**Utfylling Buøy: Bangarvågen - endring i fyllingsomfang - ref
2013/6268**

E39 Eiganestunnelen rv. 13 Ryfast
Med hilsen

Utfylling Buøy: Bangarvågen - endring i fyllingsomfang – ref 2013/6268

Risikovurdering av masseutskifting i Bangarvågen i forbindelse med ny anleggsvei til Buøy

Figur 2 Endra fyllingsomfang Bangarvågen (alt 2)

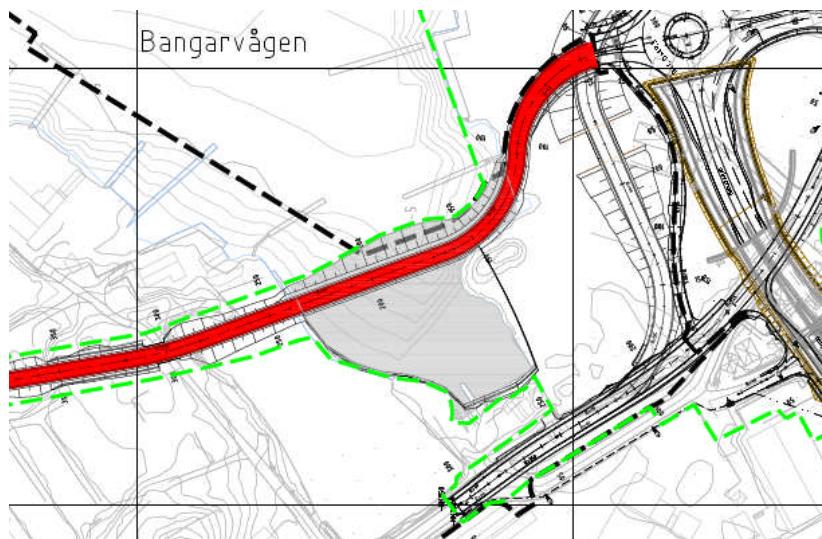
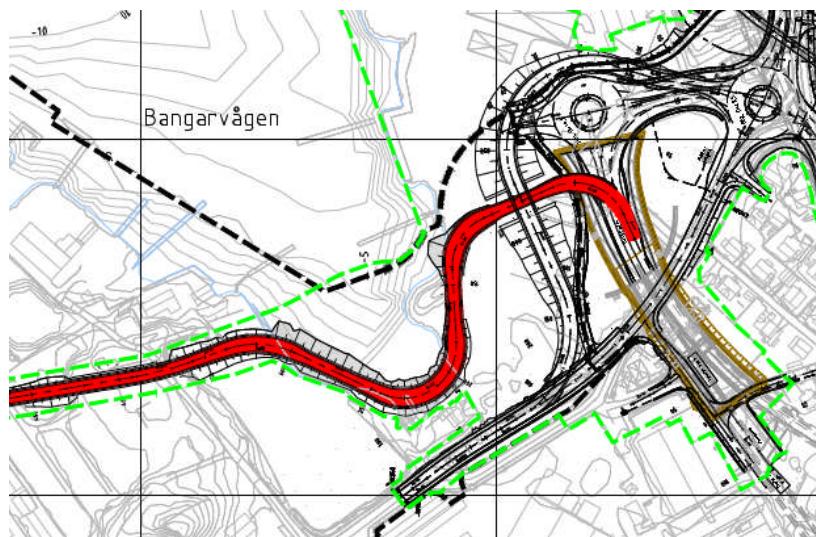
Syner til gjeldande løye til utfylling i sjø ved Buøy fra Fylkesmannen i Rogaland ref **2013/6268**. Planlagt omfang av utfylling for anleggsveg inst i Bangarvågen er endra, som vist i figurar nedanfor.

Som vist på figurane, er det planlagde omfanget av fyllinga redusert. Geotekniske boringar i det planlagde utfyllingsområdet viste større mektigheit av blaute massar enn tidlegare trudd.

Fylling	Prosjektert Areal (m ²)	Prosjektert Volum (m ³)	Prosjektert volum mudring (m ³)
Opphavleg omfang (alt 1)	4 500 (+/- 10%)	15 000 (+/- 10%)	-
Endra omfang (alt 2)	2 170 (+/- 10%)	4 350 (+/- 10%)	2 200 (+/- 10%)

Figur 3 Masseutskifting snitt

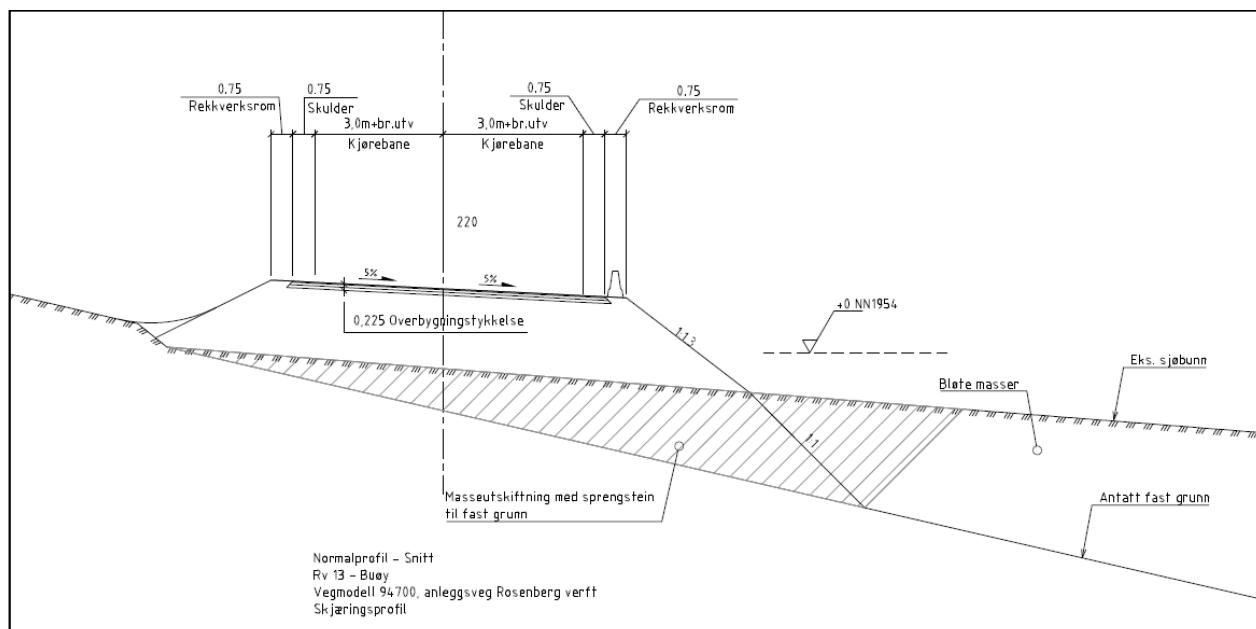
Stabilitetsberekingar syner at fyllinga ikkje er stabil utan geotekniske tiltak. Ei flytting nærmere land vil avgrense omfang av geotekniske tiltak. Tiltak vil bestå av masseutskifting til fast grunn under den del av fyllinga som ligg i sjøen. Det settast føre at dette kan utførast ved graving og fjerning av blaute sediment som erstattast med sprengstein. Masseutskifting er vist på tegning 05-Y07-601, og i figur nedanfor. Det er ikkje behov for ytterlegare stabilitetstiltak utover masseutskifting.

Figur 5 Forslag plassering siltgardin og turbiditetsmålar (tilpassast i felt)

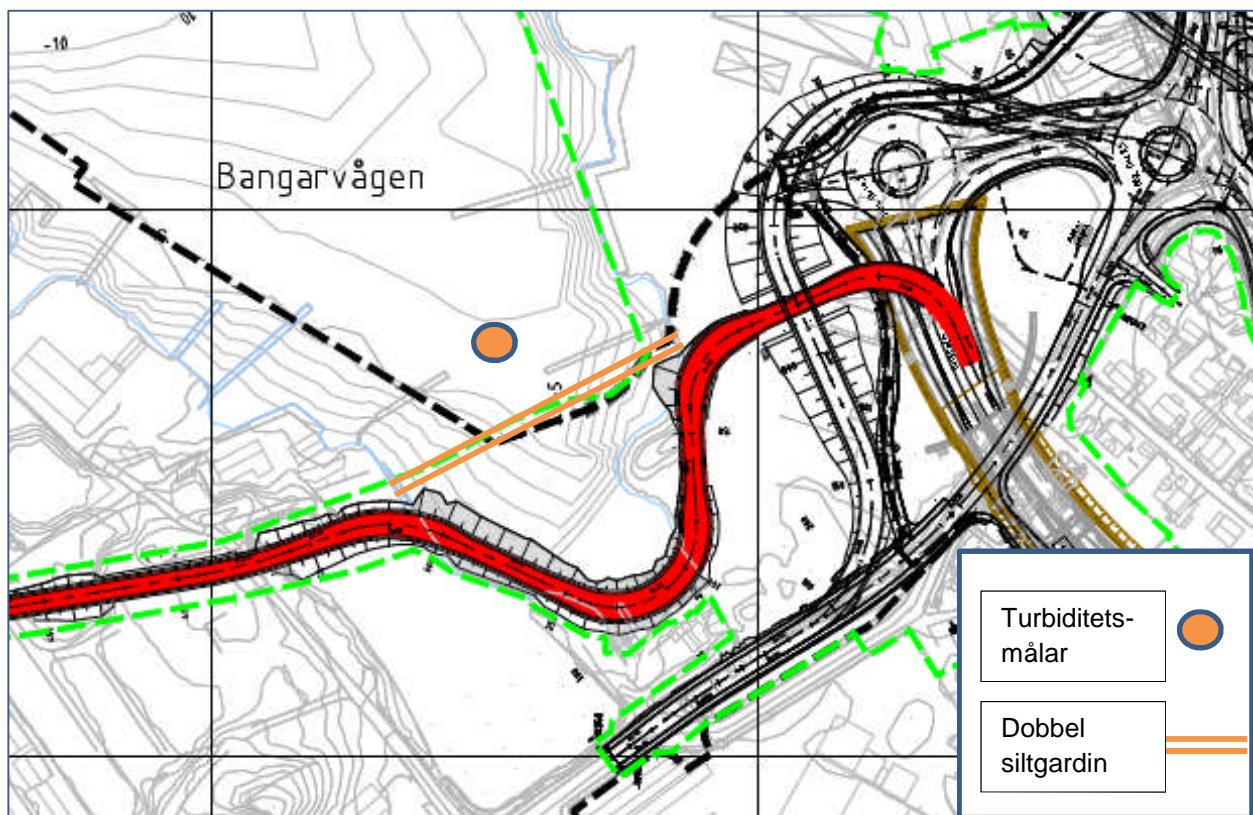
- Doble siltgardiner.
 - Desse skal ligge på plass i 14 dagar etter at fyllinga er etablert.
 - Siltgardinene skal installeras med 3-5m mellomrom.
- Turbiditetsmåling

Eit forslag til plassering av siltgardin og turbiditetsmålar er vist under, men endeleg plassering må tilpassast i felt.
